# 小型トラックの燃料タンクのリコールについて

## リコール届出番号3310

平成26年2月20日、UDトラックス株式会社に車両を供給しているいすゞ自動車株式会社が下記のリコールを国土交通省に届出しました。

## 改善箇所説明図

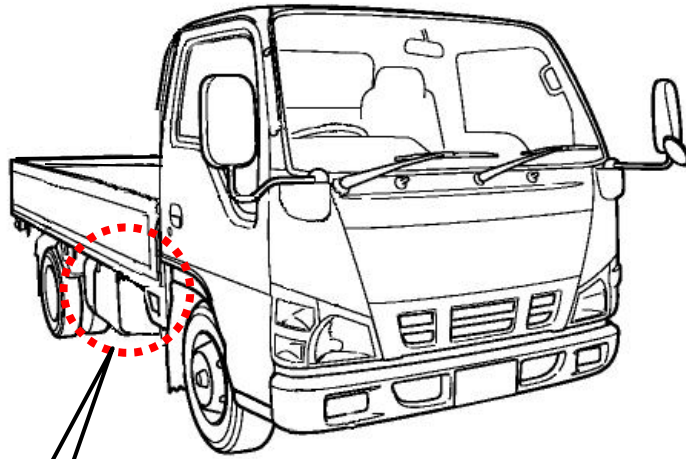
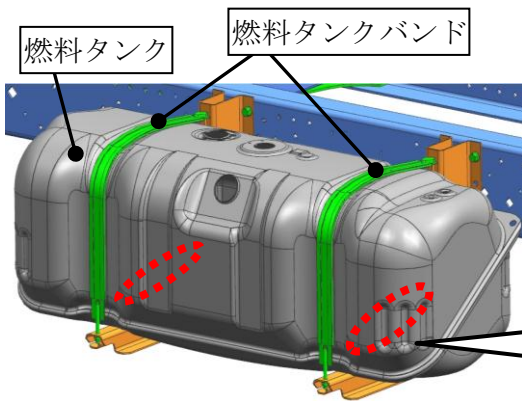
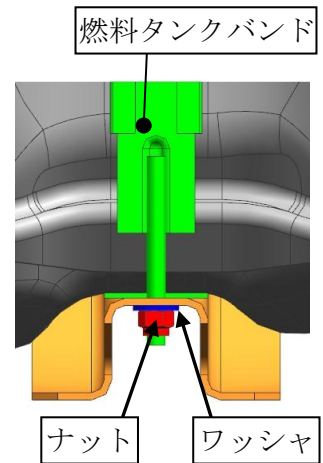
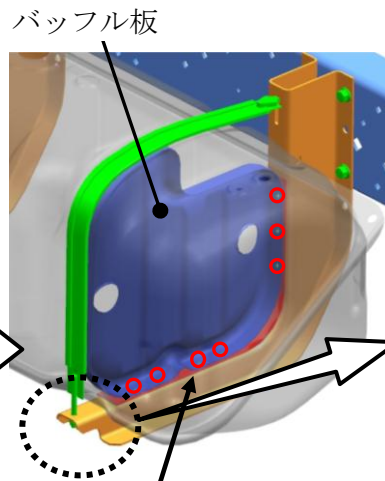
トラックの燃料タンクにおいて、燃料タンクバンドを過大な締付けトルクで固定したため、当該タンク内部のバッフル板（燃料液面の揺動を抑止する仕切板）のスポット溶接部に過大な力が加わっているものがある。そのため、車両走行時の振動により、当該溶接部に亀裂が入り、そのままの状態で使用を続けると、最悪の場合、燃料が漏れるおそれがある。

全車両、燃料タンクバンドを改善品に交換するとともに、ナットを新品にし、ワッシャを追加し、対策の締付け方法にて締付ける。また、燃料タンクのバッフル板溶接部を点検し、スポット溶接部に亀裂が生じているものは、燃料タンクを新品に交換する。

識別：燃料タンク後部に黄色ペイントを塗布する。
